febi 40308

двигателей Audi, VW, Seat и Škoda 1,6 TDI и 2,0 TDI с системой впрыска Common-Rail

Ремкомплект привода генератора

рис.1

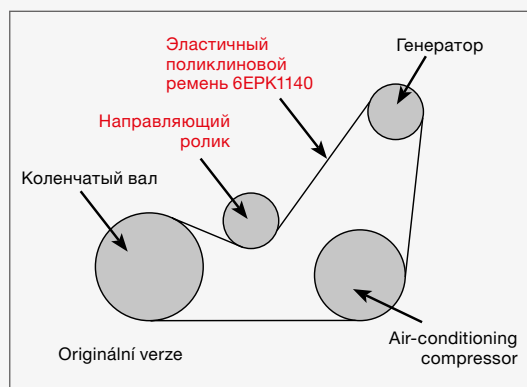
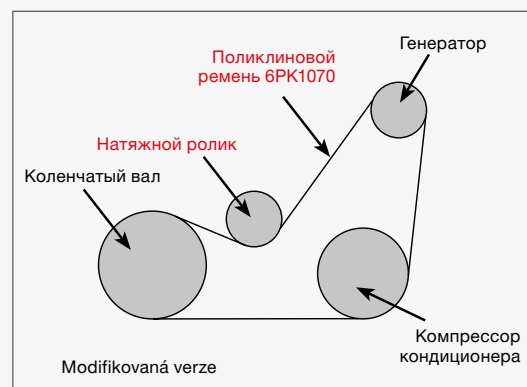
Скрежет, гул, посторонний шум в области приводного ремня при работе двигателя, возможно что из-за неисправности ремня, запуск двигателя невозможен. Прежняя версия поликлинового ремня 6РК1140 больше не поставляется автопроизводителем, обновленную версию ремня нельзя использовать с приводными компонентами старой модификации.

Первоначальная оригинальная версия привода вспомогательных агрегатов была оснащена эластичным поликлиновым ремнем и натяжным роликом и зарекомендовала себя как недостаточно надежная (рис. 1). Чтобы улучшить NVH (шум, вибрация, жесткость работы) характеристики, автопроизводитель разработал новую конструкцию ремня привода вспомогательных агрегатов.

Стандартная конструкция была заменена на обновленную версию многореберного поликлинового ремня и подпружиненный ролик нового образца. Комплект febi 40308 включает в себя все необходимые компоненты в соответствии с оригинальной спецификацией. Модифицированные детали доступны также по отдельности: 37533 (ремень), 102297 (натяжной ролик).
